Formulario recomendado para realizar las
Propuestas, observaciones y sugerencias al Proyecto de Plan
Hidrológico de la Demarcación Hidrográfica del Ebro.
Revisión de tercer ciclo (2021-2027)

Documento al que se refiere: Anejo 12 Programa de medidas

Nº de párrafo: Código EU. Medida ES091_3_2963

En la alternativa final propuesta para el Tramo 14 Ebro en El Burgo de Ebro de la Estrategia Ebro Resilience en la actuación C Nueva defensa retranqueada pensamos que en su inicio aguas arriba debe mantenerse la mota en su estado actual para que siga ejerciendo su labor vital de contención en las avenidas y para la estabilidad del extremo noroeste del cauce de alivio que se pretende habilitar. El indicado tramo de la mota está perfectamente asentado con escollera y defensas sobre la que se ha desarrollado la vegetación autóctona.

Figura 1 Alternativa propuesta por la Confederación Hidrográfica del Ebro

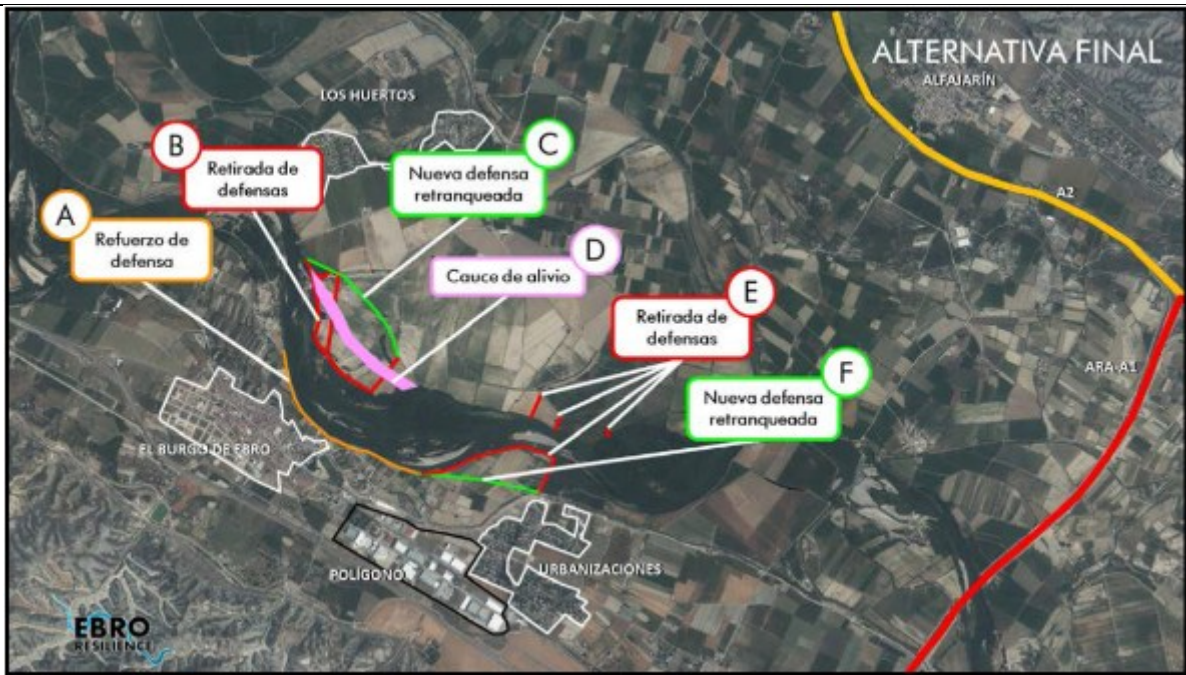
En líneas generales estamos de acuerdo en las actuaciones B, C y D señaladas, pero yendo más al detalle nos preocupa el trazado marcado para la nueva defensa retranqueada en su inicio aguas arriba y que se señala en la Figura 2.

Figura 3 Detalle del trazado para la mota actual y retranqueada en la alternativa propuesta

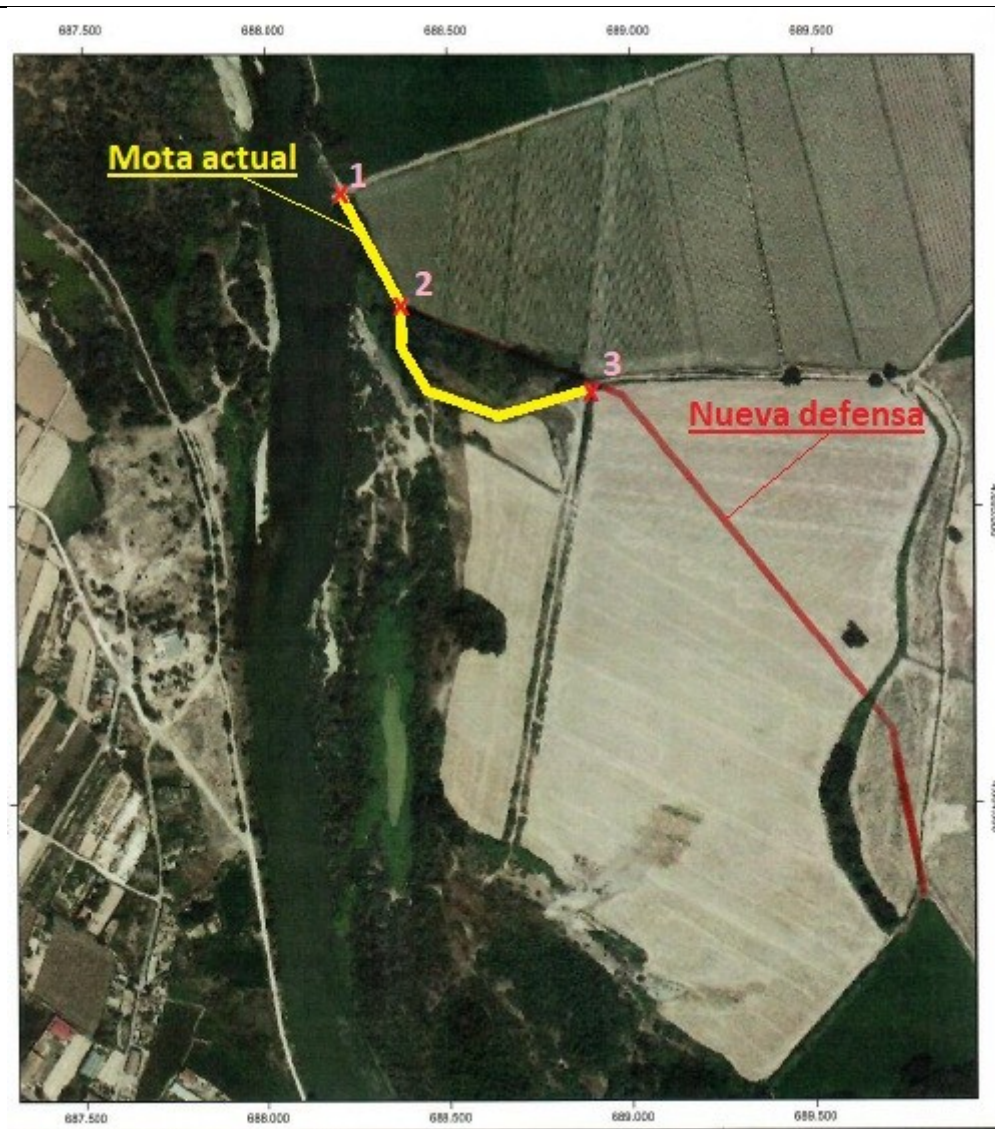
En la Figura 3 se observa con más detalle el trazado propuesto (línea roja) en esta zona para la nueva defensa retranqueada y la mota ya existente. Las coordenadas UTM (Datum ETRS89 huso 30) de los puntos indicados en la figura son las siguientes:

Nuestra inquietud ante la alternativa planteada es porque la mota en su estado actual está ejerciendo una labor vital de contención en las avenidas ya que es la prolongación de la defensa de la zona de La Alfranca y además evita la entrada directa del Ebro durante las avenidas hacia la zona urbanizada de Los Huertos. Además de su robusta construcción de escollera, dispone de defensas transversales a la corriente y sobre ella se ha asentado una importante cobertera de vegetación autóctona. En las siguientes fotografías se observa el estado actual de la mota.

Por lo indicado solicitamos que, para seguir ejerciendo su fundamental papel de protección ante avenidas y para la estabilidad del extremo noroeste del cauce de alivio que se pretende habilitar, se mantenga el actual trazado de la mota. También sería aconsejable que se mantuviera constante la cota de la defensa actual y retranqueada desde el punto 1 hasta el 3 de la Figura 3.
